IZP-I.271.33.2021

Dotyczy: wyjaśnienie treści Specyfikacji Warunków Zamówienia w postępowaniu w postępowaniu pn. **Budowa windy osobowej wraz z infrastrukturą techniczną w budynku Centrum Kształcenia Ustawicznego w Grudziądzu w ramach zadania „Dostosowanie budynku szkolnego do osób niepełnosprawnych (II etap)”**

WENTYLACJA SZYBU WINDOWEGO

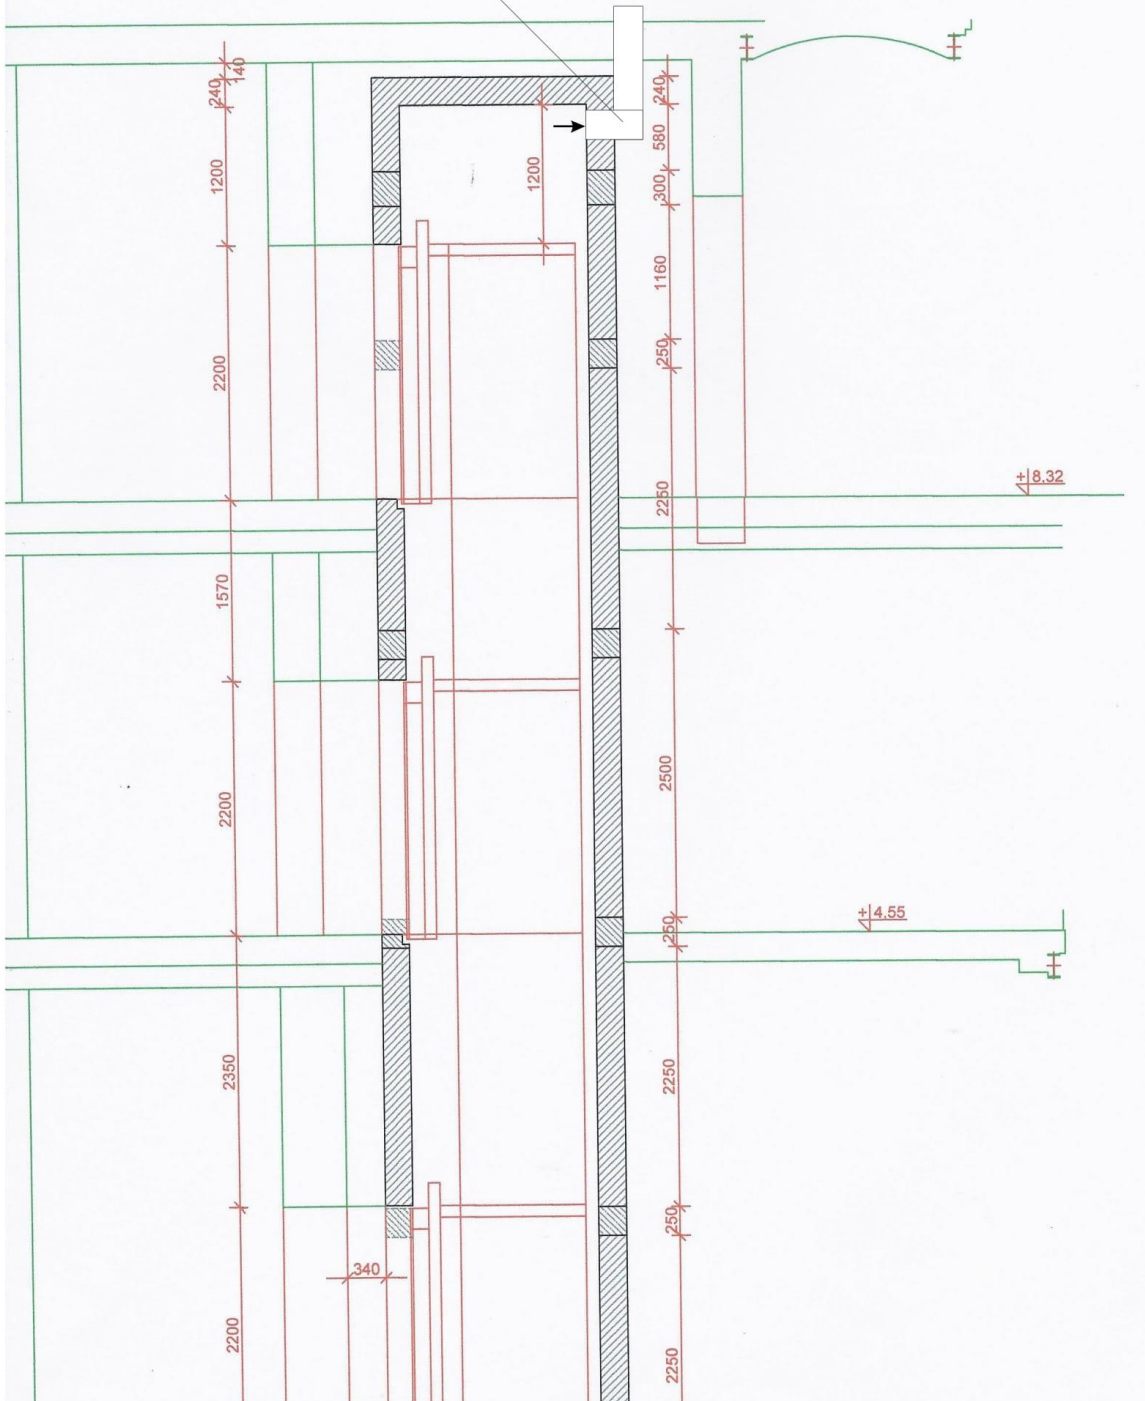
W jaki sposób rozwiązana będzie wentylacja szybu windowego?

Przewidziano wentylację szybu grawitacyjną w postaci otworu wentylacyjnego 20x20cm na zewnątrz szybu (zgodnie z rysunkiem). Pole przekroju otworu wentylacyjnego spełnia wymóg minimalnej powierzchni wynoszącej 1% pola przekroju poprzecznego szybu. Wentylację przewiduje się wyprowadzić na poddasze.

Wentylacja szybu windowego
o przekroju 20 x 20cm
